INFORME DE CONTROL CONCURRENTE

N° 23200-2023-CG/MPROY-SCC

**“IMPLEMENTACIÓN DE LAS 74 INSTITUCIONES
EDUCATIVAS QUE CONFORMAN LA CARTERA DE
EDUCACIÓN DEL PROGRAMA ARCC QUE SE EJECUTAN
EN EL MARCO DEL CONTRATO DE ESTADO A ESTADO”**

**CONTROL CONCURRENTE: “CIERRE COMERCIAL DE LAS
INTERVENCIONES DEL PAQUETE 4 DE LA CARTERA DE
EDUCACIÓN, EJECUTADO EN EL MARCO DEL CONTRATO
DE ESTADO A ESTADO, AL MES DE AGOSTO DE 2023”.**

Imagen N° 8: Croquis básico de distribución arquitectónica que debería presentar un taller de Educación para el Trabajo.

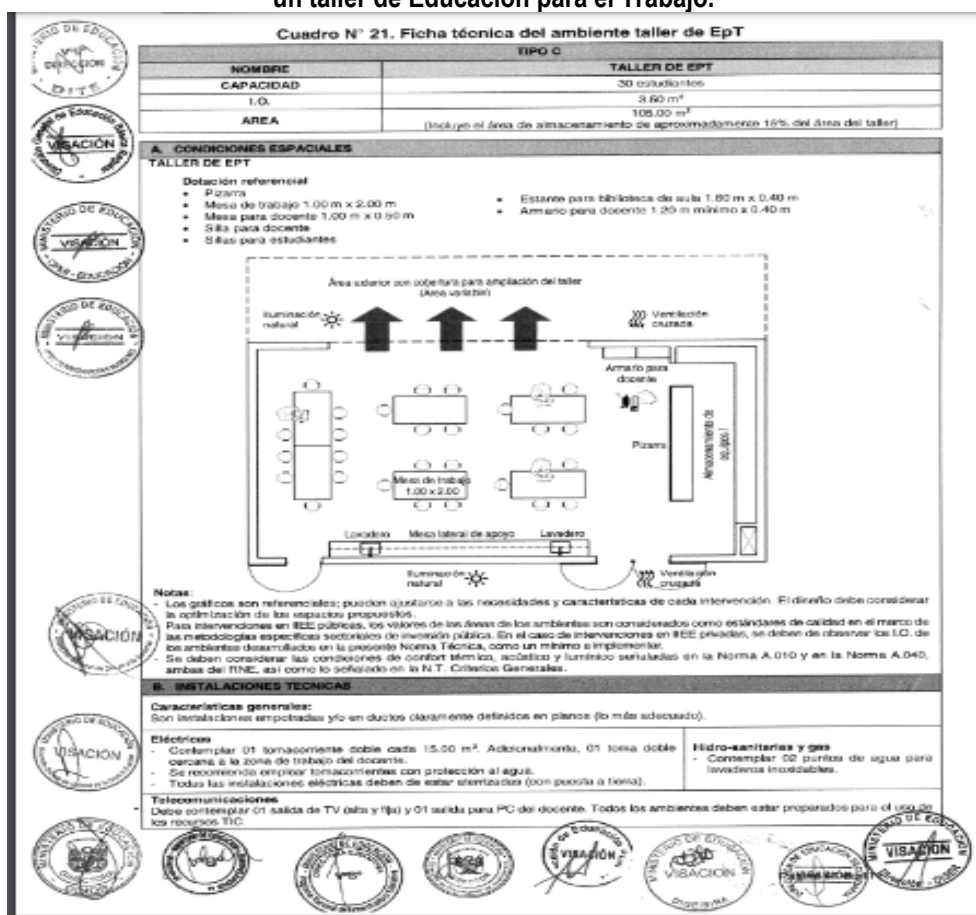
Asimismo, la citada norma señala que el ingreso al taller deberá de contar con dos (2) puertas de acceso, así como dos (2) puntos de agua para lavaderos, conforme se detalla en la siguiente imagen:

Imagen N° 9: Taller de Soldadura plano As Built

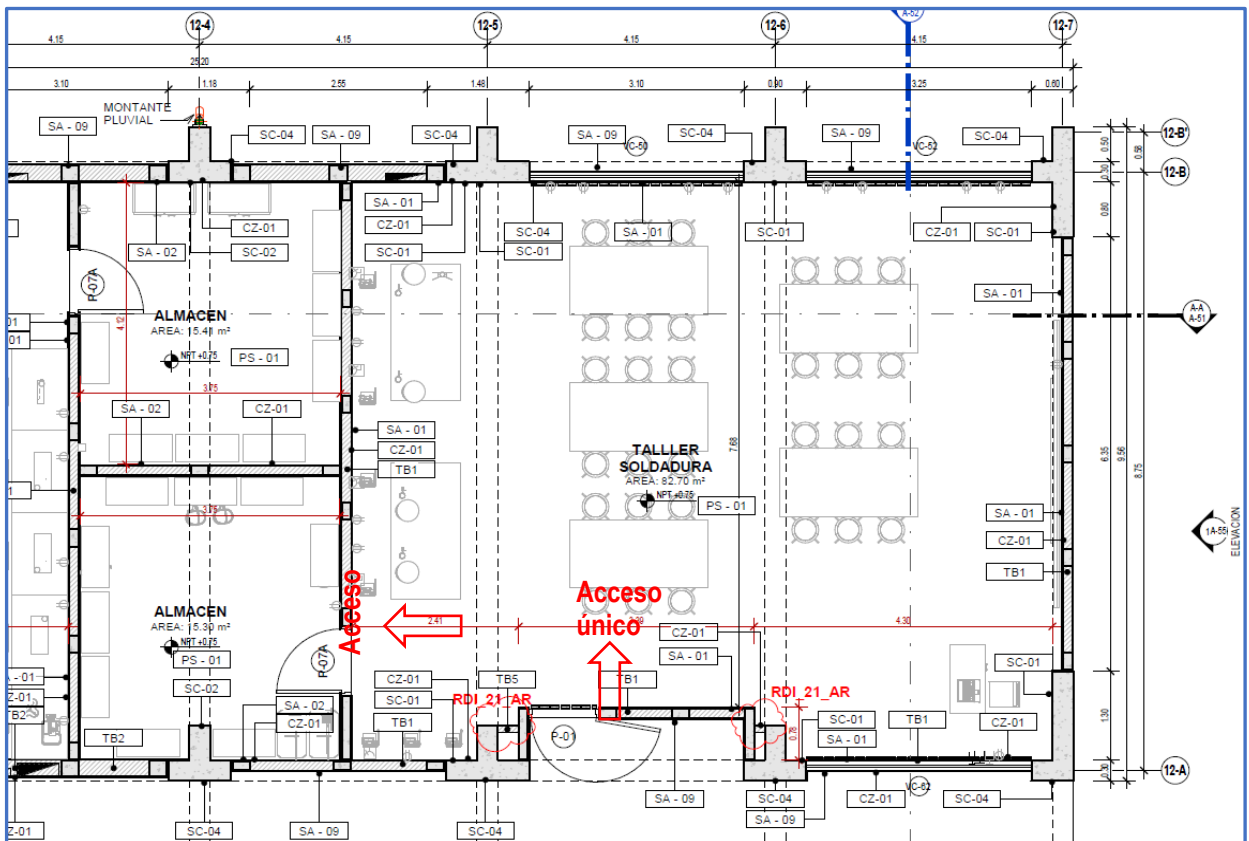
existencia de un taller de Soldadura, donde se realizan trabajos de metalmecánica y soldadura que presenta un diseño rectangular, con un área de 98 m² (metraje que abarca el taller de soldadura y su almacén), y que presenta una única puerta que permite el acceso al taller y por la cual se accede también al almacén, tal como se puede apreciar en la siguiente imagen.

Imagen del N° 10 al N° 13
Alturas de cerco perimétrico en Local Escolar 11057 San Lorenzo

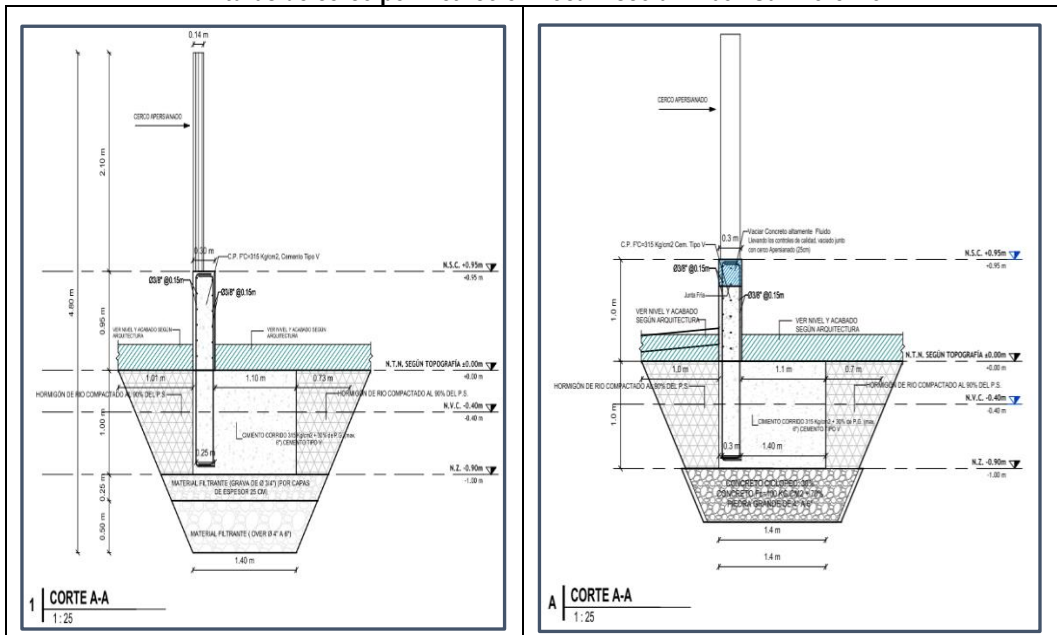
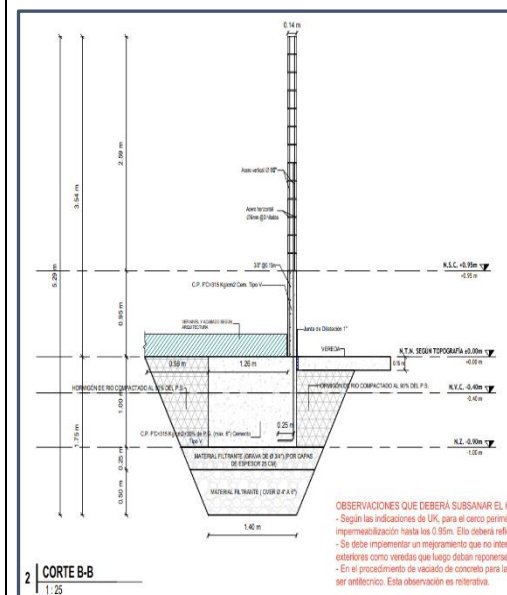
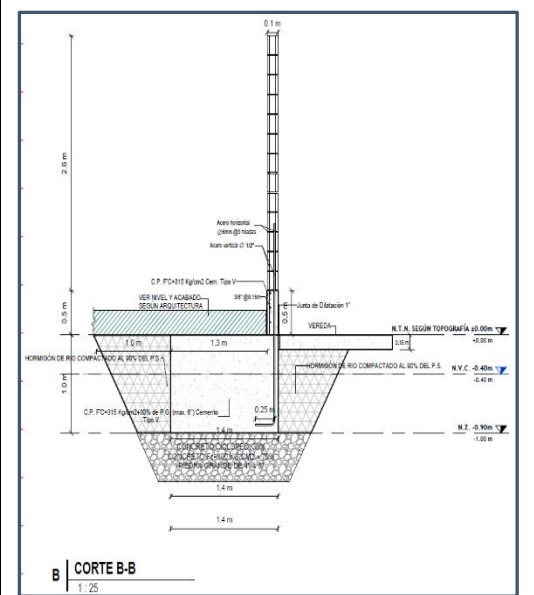
- En los Planos de diseño (Corte A-A), el cerco perimétrico presenta una altura total de 3,05 m (sobrecimiento 0,95 m + apersianado 2,10 m) medido desde la vereda exterior **(Imagen N° 10)**
- En los Planos As Built (Corte B-B), el cerco perimétrico presenta una altura total de 3,10 m (sobrecimiento 0,50m + apersianado 2,60 m) medido desde la vereda exterior **(Imagen N° 13).**

Imagen N° 10: Plano de Diseño 200039-DVCS001-000-01-DR-ST-000242- aceptado el 09 de octubre de 2021 de la I.E. San Lorenzo donde se muestra que la altura del cerco perimétrico debería de tener una altura de **3.05 m** tomando como referencia el NPT +/- 0.00 m.

Imagen N° 11: Plano As Built 200039-DVCS001-000-01-DR-ST-000242 con fecha de aprobación 19 de julio de 2022. No se muestra la altura del cerco perimétrico.

Imagen N° 12: Plano de Diseño 200039-DVCS001-000-01-DR-ST-000242 aceptado el 09 de octubre de 2021 de la I.E. San Lorenzo donde se muestra que la altura del cerco perimétrico debería de tener 3.54 m desde el nivel exterior.

Imagen N° 13: Plano As Built 200039-DVCS001-000-01-DR-ST-000242 con fecha de aprobación 19 de julio de 2022 de la I.E. San Lorenzo donde se muestra que la altura del cerco perimétrico habría sido construida con una altura de **3.10 m** medido desde la cota de la vereda exterior.

Por lo que, de la revisión a los detalles en los planos y la normativa vigente, los cercos perimétricos presentan alturas superiores a 3,05 m. Sin embargo, de la visita de inspección realizada por la comisión a las instituciones educativas se advierte que las medidas de las alturas en los cercos perimétricos de las instituciones educativas N° 11057 San Lorenzo, Mariano Melgar Valdiviezo y N° 11011 Señor de Los Milagros resultaron 2,74 m, 2,75 m y 2,40 m, respectivamente, contraviniendo la altura mínima normada de 3,00 m y por tanto incumpliendo el diseño así como la normativa vigente, advirtiendo además el riesgo latente de seguridad debido a que se encuentra en una zona de alta inseguridad ciudadana.

Fuente: Plataforma ACONEX, dirección 200040-DVCS001-000-XX-DM-EE-000005. Aceptado el 22 de septiembre de 2021.

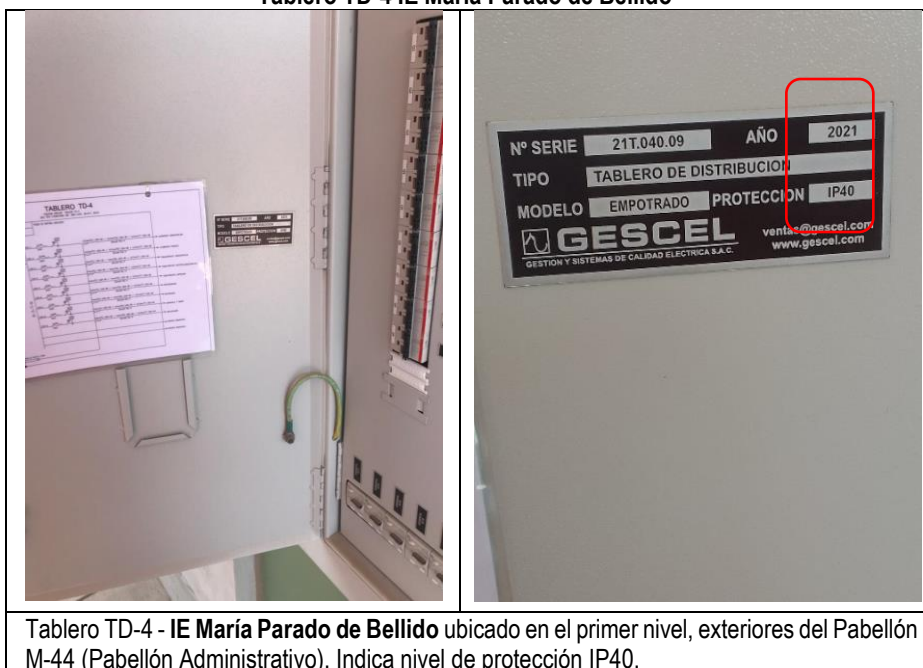
- ✓ TABLERO GABINETE METAL EMPOTRADO IP65 18 POLOS + ESPACIO PARA 7 DIFERENCIALES Y 1 ESPACIO PARA HORARIO/CONTACTOR.
- ✓ BARRAS DE COBRE FASES + TIERRA 200 AMP
- ✓ AISLADORES PORTABARRAS 1KV
- ✓ BOTONERA ON/OFF

Fotografía N° 18
Tablero TD-1 - IE San Juan e IE Mariano Melgar

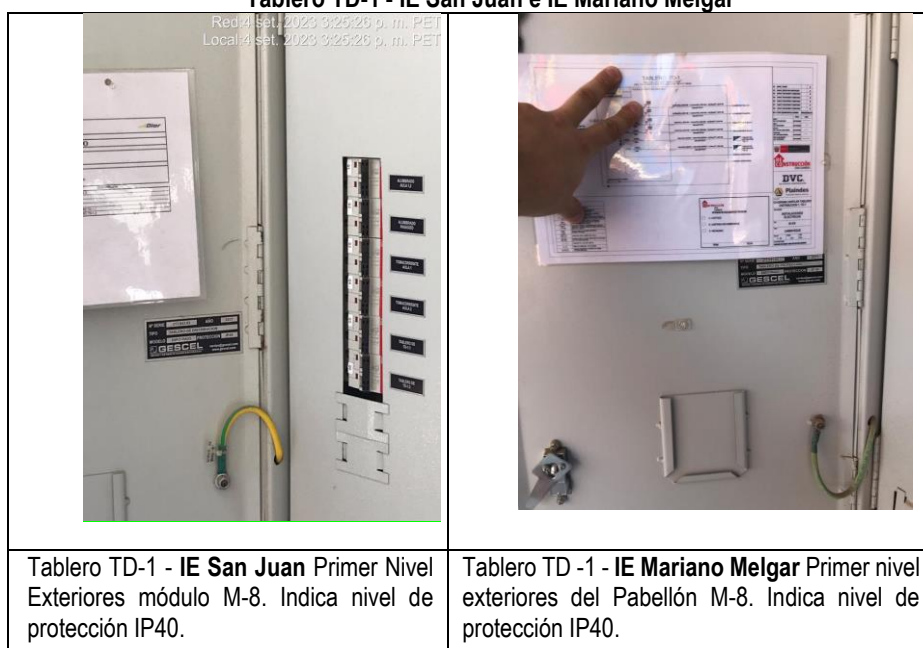
Tablero TD 3.1 - IE San Lorenzo Segundo Nivel Exteriores del Pabellón M-17 (Pabellón Administrativo). Indica nivel de protección IP40.

En este punto cabe señalar como referente, lo previsto en la memoria descriptiva de los Módulos Prefabricados para Aula Tipo Costa elaborados por el Programa Nacional de Infraestructura Educativa – PRONIED¹⁹ que respecto a los tableros eléctricos establece que **deben tener un grado de protección mínimo de IP54**²⁰.

Fotografía N° 20 e Imagen N° 20
Bloque de escalera (Bloque B) con bloque A sin junta de construcción

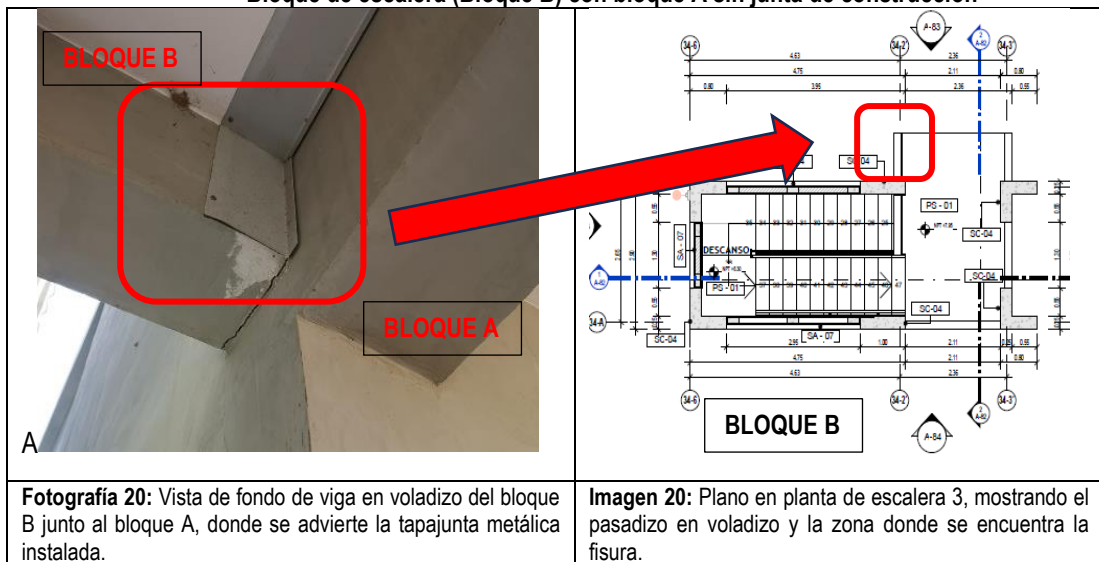
Asimismo, en la citada visita, la Comisión pudo advertir que la viga en voladizo del Bloque B junto al Bloque A, cuenta con la instalación de una tapa junta metálica, tal como se muestra en la fotografía N° 20 y en el plano de planta en la imagen N° 20. Sin embargo, no se aprecia la separación sísmica que debe existir entre las edificaciones del Bloque A y del Bloque B, según los detalles típicos de tapajuntas mencionados en las imágenes N° 21 y N° 22.

Fotografía 20: Vista de fondo de viga en voladizo del bloque B junto al bloque A, donde se advierte la tapajunta metálica instalada.

Imagen 20: Plano en planta de escalera 3, mostrando el pasadizo en voladizo y la zona donde se encuentra la fisura.

Imagen N° 23: Ubicación de los puentes peatonales entre los bloques A y B

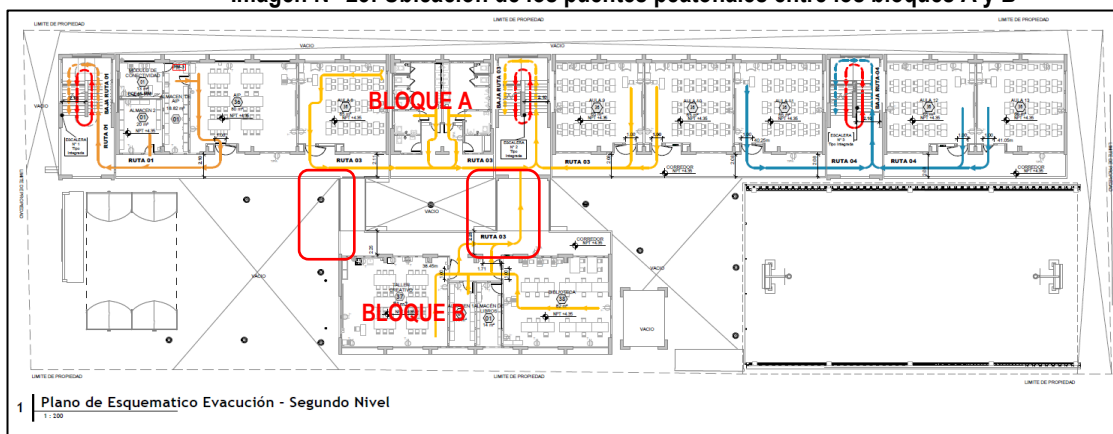
En la visita de inspección, la Comisión de Control pudo apreciar que los bloques A y B del Local Escolar Señor de los Milagros se encuentran unidos por dos (2) puentes peatonales, los mismos que presentan juntas de separación. A continuación, se muestra el plano de planta de segundo nivel donde se aprecia lo antes señalado.

Fotografía N° 21: Junta de separación menor a 10 mm

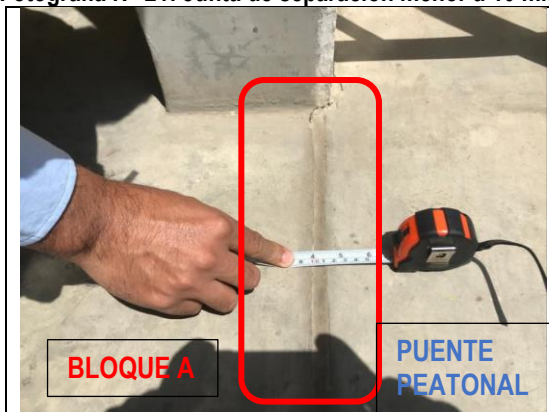
Al respecto, la Comisión de Control realizó la medición de la junta de separación entre el Bloque A y el puente peatonal, siendo la medida menor a un 1cm, tal como se observa en la siguiente fotografía.

Fotografía N° 21: Vista de la junta fría que se dejó, la cual es menor igual a 10 mm en la parte superficial.

Imagen N° 24
Detalle indicado en memoria de cálculo de estructuras

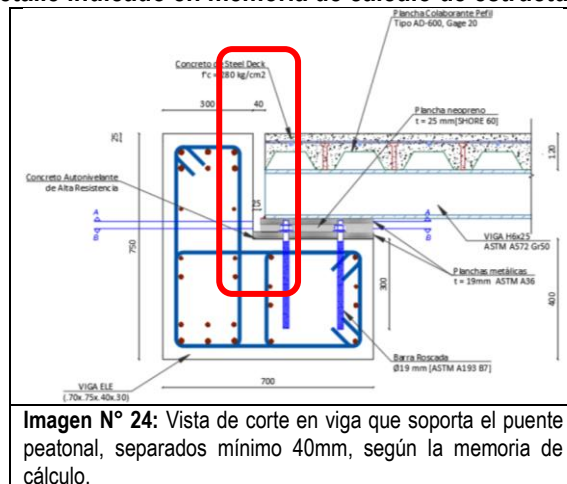
Imagen N° 24: Vista de corte en viga que soporta el puente peatonal, separados mínimo 40mm, según la memoria de cálculo.
Fuente: Documento Aconex 200037-DVCS001-000-XX-DM-ST-000008-C01
Elaborado por: Comisión de control Concurrente.

De lo antes señalado, se concluye que en el proyecto incumple lo regulado en la norma técnica E.030 – Diseño Sismorresistente, respecto a junta sísmica, tanto en las Especificaciones Técnica como en la ejecución del proyecto, por lo que existe un grave

Tableros eléctricos del pabellón de los talleres de mecánica y costura con nivel de protección IP40.

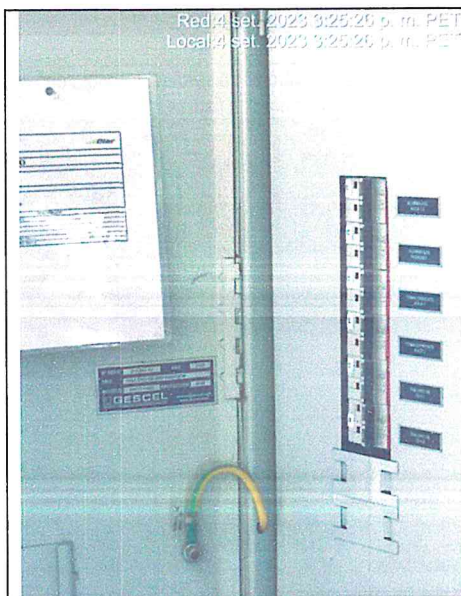
- Así mismo, se constató que el vano de la puerta de ingreso por la Av. Panamericana Norte es materia de quejas por parte del director de la Institución Educativa debido a que cuenta con 4 paños haciéndose el vano demasiado grande; siendo 2 paños fijos (a manera de pared metálica) y los otros dos portones batientes.
- Falta liberaciones de juntas en sardineles, lo que está generando rajaduras en los encuentros entre sardinel y los módulos de aulas.
- Se puede apreciar que los vidrios de las puertas son de vidrio crudo y que todas las pizarras de la institución educativa son de acrílico.
- Los tableros eléctricos ubicados en los exteriores de los pabellones presentan un nivel de protección IP 40.
